监理工程师通知单

工程名称：山西省太原市小店区、尖草坪区、清徐县 40 万千瓦屋顶分布式光伏发电项目

编号：ZHJL-TZD-047

事由：关于工程质量问题事宜

附照片

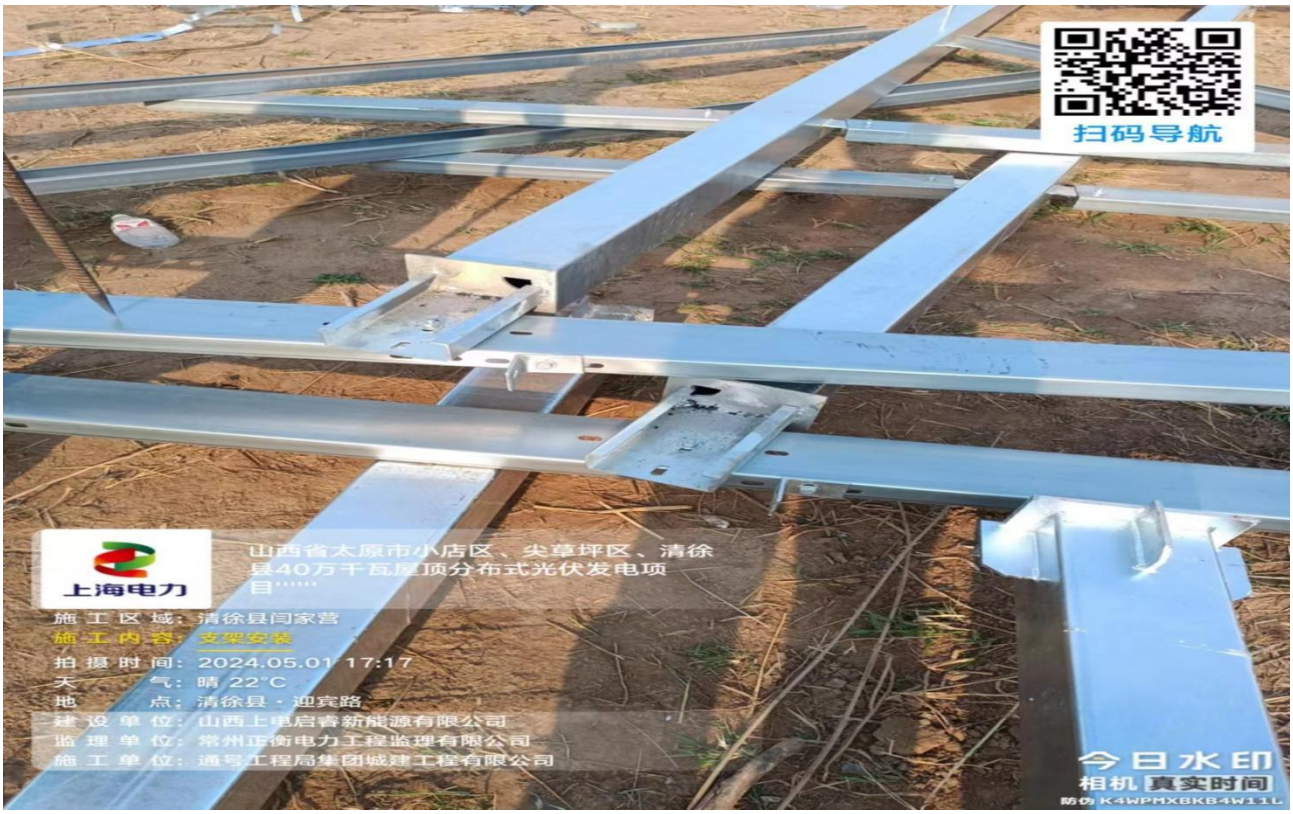
2024 年 05 月 02 日经监理人员对清徐县闫家营二期大棚进行巡视，发现支架柱头焊接存在防腐无底漆、防腐漏刷、焊渣未清理等问题。

以上问题，限 3 个工作日整改完成并报我监理项目部复查。要求总包单位严格按照图纸设计及规范要求进行自检，加强质量管理及技术交底，总包单位需加以重视质量，加强管理、检查力度，否则出现一切后果由总包单位自负。
